DETERMINAZIONE DEL DIRIGENTE DEL SERVIZIO ECOLOGIA

OGGETTO: D.Lgs. n. 152/2006 e s.m.i. e L.R. n. 11/2001 e s.m.i. - Procedura di verifica di assoggettabilità a Valutazione di Impatto Ambientale – Impianto di produzione di energia da fonte eolica di 46 MW da realizzare nel Comune di Brindisi (BR), in località “Contrada Restinco-Lospada-Torre Mozza” - Proponente: Wind Energy & Partners S.r.l (già Conserfrutta S.r.l) - Sede legale: Cont.da Restinco, Lospada - C.P. 310- 72100 Brindisi (BR).

Figura n. 1 - Inquadramento dell'area di interesse con localizzazione del parco eolico.

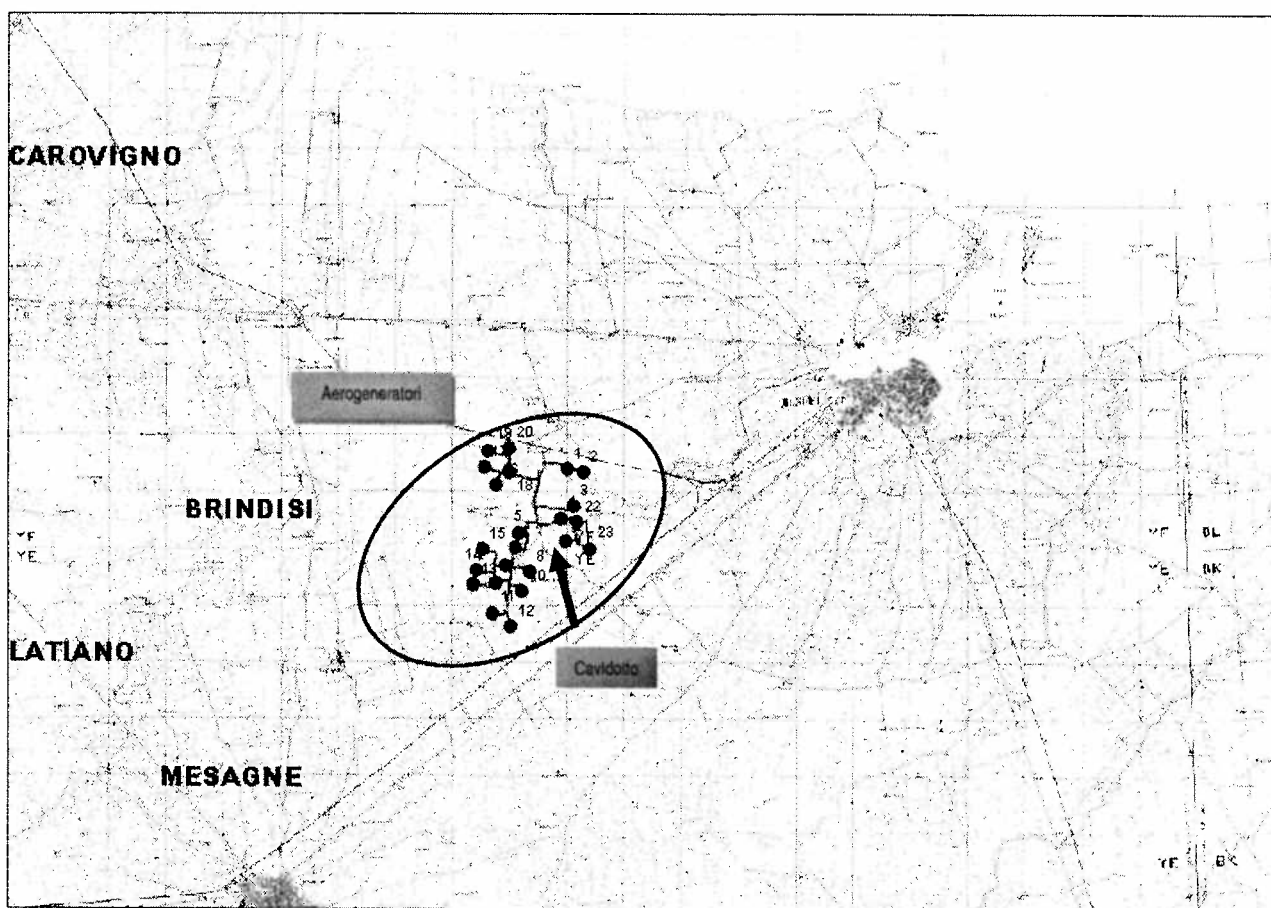
- Il parco eolico in oggetto, nel suo complesso, ricade in un'area interclusa tra l'ambito a sud costituito dalla Riserva Naturale Orientata Regionale *“Bosco di Santa Teresa e Lucci”* e quello a nord est rappresentato dall'invaso del Cillarese. A tal proposito il proponente avrebbe dovuto approfondire le possibili connessioni ecologiche che si potrebbero determinare tra le suddette aree di pregio naturalistico, considerato inoltre che tale connessioni potrebbero realizzarsi in virtù della presenza dei Canali “Fosso

- Circa altre interferenze con il quadro vincolistico e ambientale, si rileva che:
 - il cavidotto interno che collega le torri nn. 1,2,16,17,18,19,20 al resto del parco risulta attraversare il “Fosso canale”, alla cui area di rispetto corrisponde un’ATE C;

- nei pressi degli AG nn. 22 e 23 scorre il canale di Cillarese corrispondente ad un’ATE C;
 - nelle vicinanze degli AG nn. 17 e 19 si rileva la presenza del Bosco di Casignano definito ATE C;

- tra le torri 8,10,21,23 ricade l’ATE C corrispondente all’area interessata da Mass. Torre Mozza;
 - nei pressi degli AG nn. 11,12 vi è l’ATE C corrispondente alla Mass. Masciullo;

- avvalendosi del foglio n. 476 della Carta Geomorfologica del PUTT/p, è emerso che l’area interessata dall’intervento risulta attraversata dall’area di rispetto del corso d’acqua “Fosso canale”.

- un tratto del cavidotto esterno di collegamento alla RTN risulta ricadere all’interno di un’area a pericolosità idraulica alta (AP, secondo il Piano stralcio di Assetto Idrogeologico dell’AdB Puglia) caratterizzata in prossimità di un tratto della SS 7 Appia da un livello di rischio molto elevato (R4, ancora secondo il PAI).

Wind Energy & Partners S.r.l (già Conserfrutta S.r.l) possa comportare degli impatti negativi e significativi e si dispone l'assoggettamento del progetto in esame alla procedura di valutazione d'impatto ambientale ai sensi dell'art. 20, comma 6 del DLgs 152/2006.
